ヒアリングにおけるコメント回答資料

| 泊発電所3号炉審査資料 | |
| 資料番号 | 資料1-12 |
| 提出年月日 | 2023年3月24日 |

（2）「高さ20mを超える」の記載の要否について

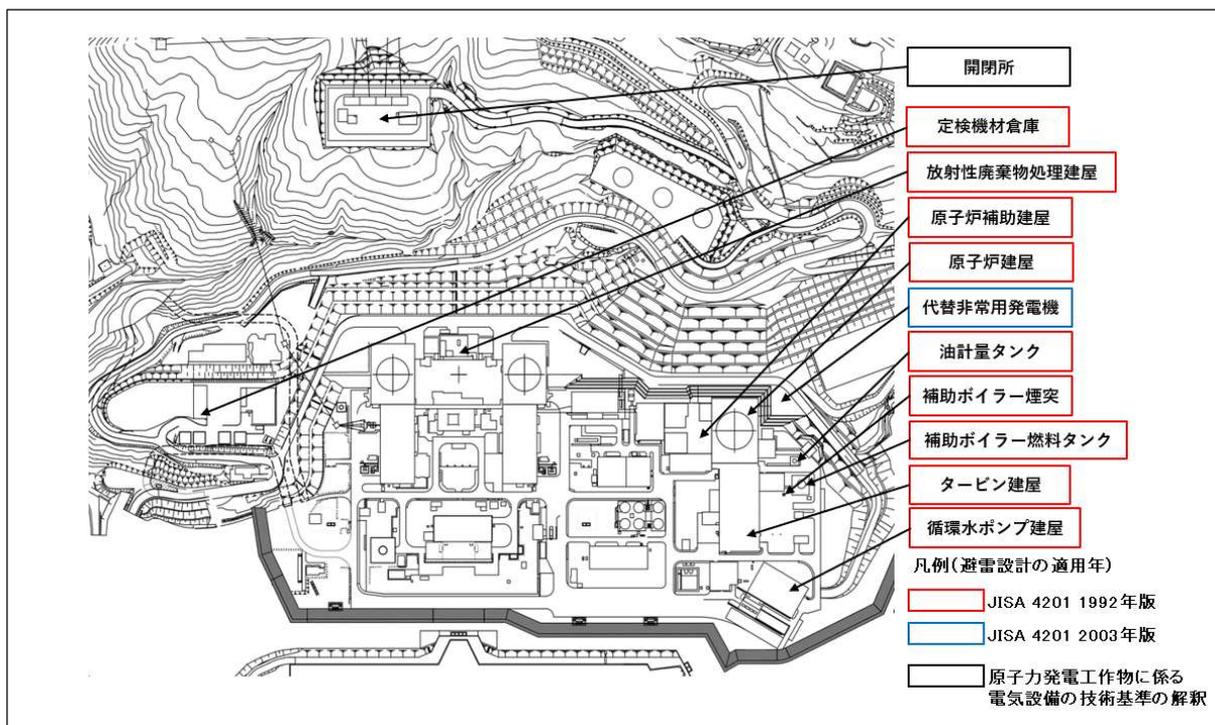
| No.54 (230113-20) | 火災による 損傷の防止 | 高さ20mを超えない危険物貯蔵施設に設置している避雷針の扱いについて、先行の記載状況を踏まえて、高さ20mを超えるの記載の可否について説明すること。 |

（1）のとおり避雷針の設置については、先行プラント（女川2、大飯3/4）において建築基準法に基づき高さ20mをこえる建築物に設置する以外に、建築基準法以外の法令に基づき設置している事例がある。しかしながら、先行申請記載においてはいずれも「建築基準法に基づき高さ20mをこえる建築物」との記載としていることから先行実績にならない、以下の記載と致します。

『発電用原子炉施設内の構築物、系統及び機器は、落雷による火災発生を防止するため、地盤面から高さ20mを超える建築物には、建築基準法に基づき「JIS A4201 建築物等の避雷設備（避雷針）（1992年版）」又は「JIS A4201 建築物当の雷保護（2003年版）」に準拠した避雷設備の設置及び接地網の敷設を行う設計とする。』
